一、现有问题说明-靠背背板卡钉点不贴合

一、现有问题说明-靠背背板硬，需人工打弯，耗费工时

一、建议改善对策一

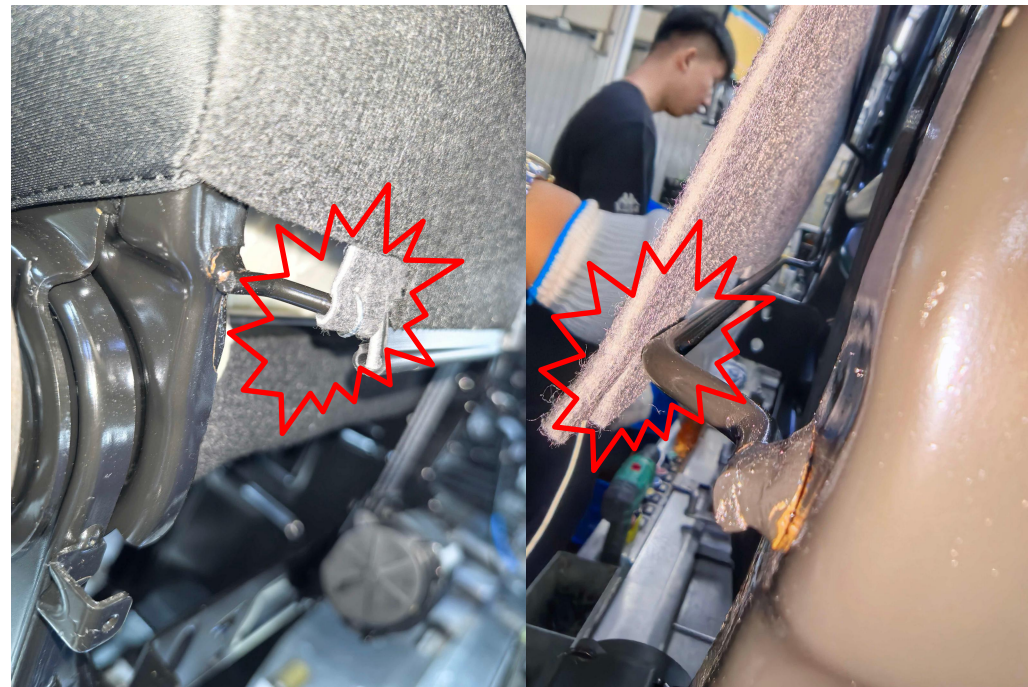
1. 钢丝拱起的平面小，背板长，导致背板的两端卡钉处无法与钢丝贴合，均需要卡在钢丝的斜面上，这就导致卡钉困难

卡钉点不贴合，在钢丝斜面处

卡钉点在钢丝斜面

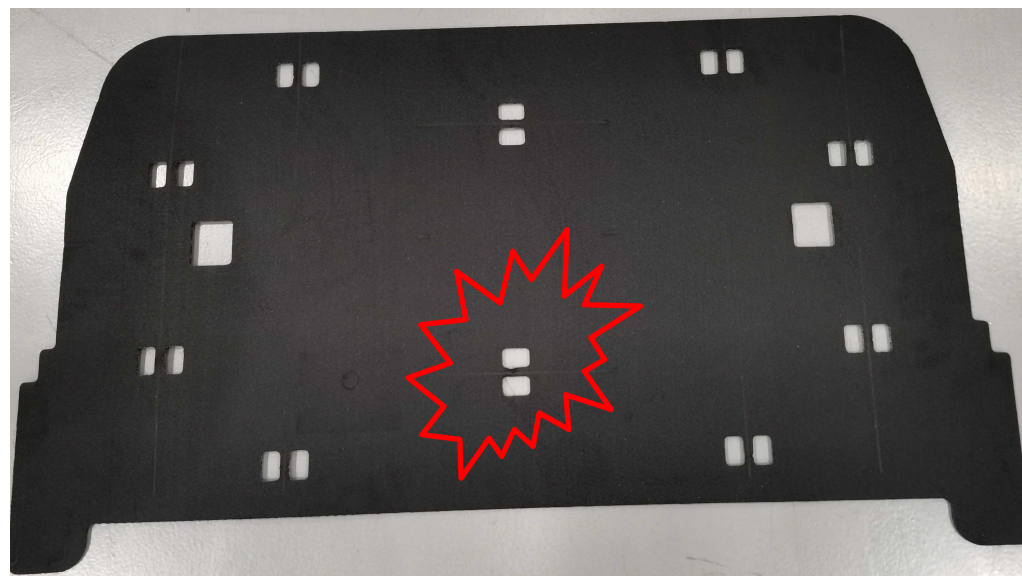
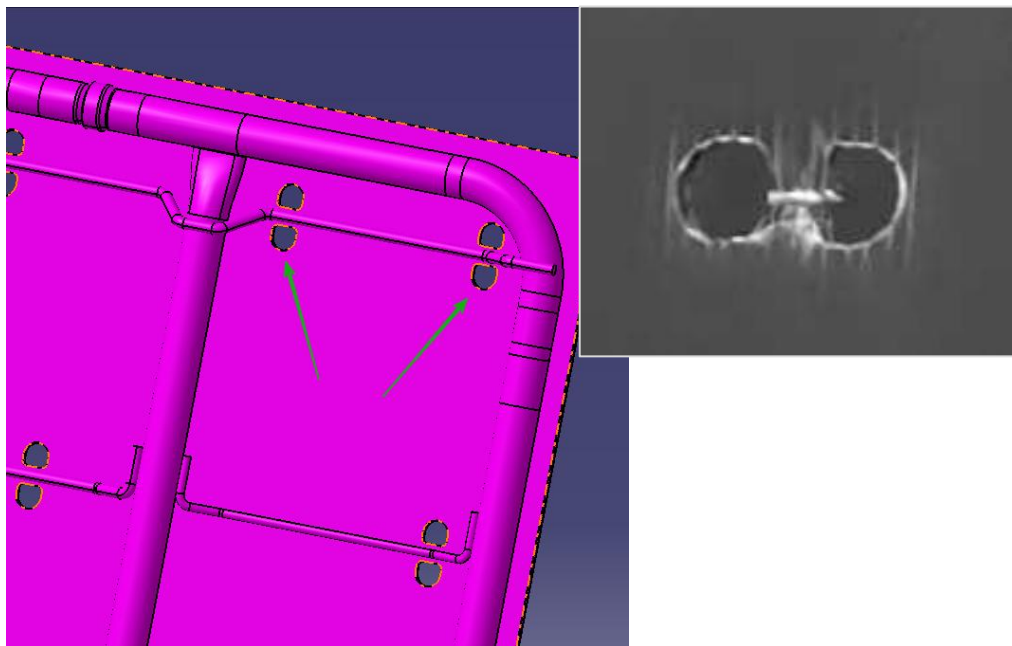
1. 卡环一般内径为8mm，由于本身钢丝直径6mm，板厚4mm，实际的卡环内径达到14mm，导致卡环无法闭合，存在脱落风险
2. 卡钉点的开口位置，分缝的根部不是折弯点，导致工人装配一致性非常差，忽高忽低，需要不断调整。

内径太粗，卡环无法闭合，存在脱落风险

打折的位置并不在根部，导致装配一致性差需要反复调整

某乘用车后排靠背PP蜂窝板样件

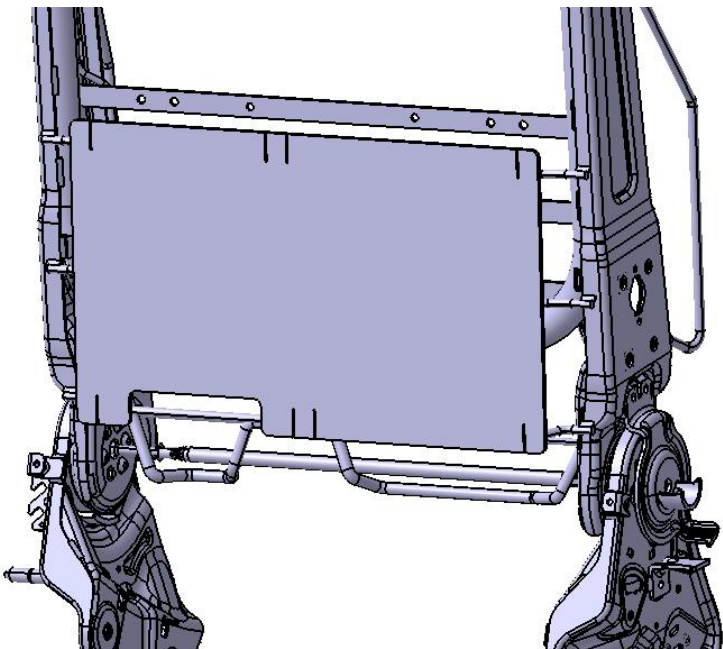
开孔避让，乘用车成熟做法

1. 调整卡环点的位置，需要靠近钢丝的直线段。
2. 在背板上增加孔，避让卡环点，确保卡钉顺畅并卡紧。
